WYJAŚNIENIE/ZMIANA TREŚCI OGŁOSZENIA/SPECYFIKACJI ISTOTNYCH WARUNKÓW ZAMÓWIENIA

Dotyczy: Przetargu nieograniczonego na Budowę magistrali wodociągowej w ul. Składowej na odcinku od ul. Depowej, przejście tunelem Gen. Augusta Emila Fieldorfa „NILA”, w ul. Popieluszki do wysokości skrzyżowania z ul. Upalną i z ul. Słonecznikową w Białymstoku

Nr referencyjny: **TI-III/203/2021**

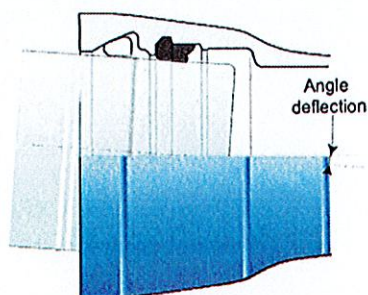
W dokumentacji przetargowej PW-Opis techniczny pkt 6.3.1 i ST S.3.2.2 występuje opis rur firmy Saint Gobain ze szczegółowym wskazaniem blokowania przy zastosowaniu napawanego garbu i pierścienia kotwiącego. Jest to wskazanie tylko na jednego producenta.

Czy zamawiający zachowując zasady uczciwej konkurencji uzna za równoważne połączenie blokowane przy zastosowaniu napawanego garbu gdzie elementem kotwiącym będą kliny wsuwane na całym obwodzie rury bez konieczności używania specjalistycznych narzędzi.

Zastosowano to rozwiązanie już na Trasie Niepodległości, w ul Chrobrego, Kleberga itd.

Jako rozwiązania równoważne Zamawiający dopuszcza do w/w połączenia blokowane za pomocą napawanego na bosym końcu rury garbu z zabezpieczeniem w dodatkowej komorze kielicha, uniemożliwiające samoczynne rozłączenie (bez skręcanych elementów zaciskowych).
